Keuringsverslag van een elektrische laagspanning- en zeer lage spanningsinstallatie

NIET CONFORM

Straatnaam Albert Woutersstraat
Huisnummer 13
Busnummer B
Postcode 3012
Gemeente Wilsele
Land België

Controlebezoek van een huishoudelijke installatie volgens (KB 08/09/2019) - AREI Boek 1- 6.5. en 4.2.4.3.

Afbeelding schakel- en verdeelbord:

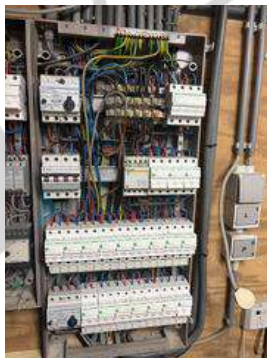
- I1.01 Eëndraadschema van de installatie is niet aanwezig. (Boek 1 Afdeling 2.12 - 2.13 en 3.1.2)
- I1.03 Situatieschema van de installatie is niet aanwezig. (Boek 1 Afdeling 2.12 - 2.13 en 3.1.2)

- I2.03 De continuïteit van equipotentiaalverbindingen en/of beschermingsgeleiders zijn niet gewaarborgd. (Boek 1 Onderafdeling 5.3.5.3.G. en 5.4.3.5)
- I4.08 De beschermingsgeleiders zijn niet verdeeld over de ganse installatie. (Boek 1 Onderafdeling 5.3.5.3.G. en 5.4.3.1.)

- I5.01 De aanduiding van de stroomkringen en/of apparatuur, aansluitklemmen, enz dient aangebracht of vervolledigd te worden. (Boek 1 Onderafdeling 3.1.3.1. en 3.1.3.3.A. en 5.1.6.1)

- I5.06 De deur en/of afschermplaat van het schakelbord dient (terug)geplaatst te worden. Aanraking van onder spanning staande delen mogelijk. (Boek 1 Afdeling 5.1.4. en 5.3.5.1.A. en 4.2.2.3.)

- I5.10 De genaakbare, naakte onder spanning staande delen zijn onvoldoende afgeschermd. (Boek 1 Afdeling 5.1.4. en 4.2.2.3.)
- I5.14 De nominale spanning dient duidelijk vermeld te worden op een oordeelkundig gekozen plaats. (Boek 1 Onderafdeling 3.1.3.3.)

- I5.15 Een alpolige scheidingsschakelaar is te voorzien om bord volledig spanningsloos te kunnen zetten. (Boek 1 Onderafdeling 5.3.5.1.B. en nota)
- I6.03 De nominale stroomsterkte van de algemene en/of bijkomende differentieelschakelaar dient aangepast te zijn aan de overstroombeveiliging. (Boek 1 Afdeling 4.4.1.)

- I8.07 Leidingen zijn te bevestigen met aangepaste bevestigingsmiddelen. (Boek 1 Onderafdeling 5.2.2. en 5.2.9.)
- I8.10 De kabels van het type XVB, VVB, XGB en/of C/VGVB moeten mechanisch beschermd worden tot op minimale hoogte van 10cm boven vloerniveau. (Boek 1 Onderafdeling 5.2.1.5.)

- I8.16 De minimum diepte van de ingegraven kabels bedraagt minder dan 60cm. (Boek 1 Onderafdeling 5.2.9.2.)
- I8.17 De niet-gebruikte leidingen verwijderen of aan de uiteinden te isoleren. (Boek 1 Onderafdeling 4.2.3.3.b)

- I8.21 Kabeldoorvoeren uit te voeren met wartels of gelijkwaardig bescherming. (Boek 1 Onderafdeling 5.2.6.1.)
- I9.02 Loshangende schakelaars, contactdozen en/of aftakdozen dienen degelijk bevestigd te worden. (Boek 1 Afdeling 1.4.1. & 1.4.2)

- I9.03 Loshangend elektrisch materieel dient degelijk bevestigd te worden. (Boek 1 Afdeling 1.4.1. & 1.4.2)
- Beschermingsgeleiders voor bij het verdeelbord aan het zwembad zijn niet aangesloten.

- Idem
- In de studio op de zolder
- Het verdeelbord buiten aan het zwembad

I9.04 De verbindingen dienen verwezenlijkt te worden in borden, verbidings- of aftakdozen, aan de klemmen van schakelaars, contactdozen of verlichtingsarmaturen. (Boek 1 Onderafdeling 5.2.6.1.)
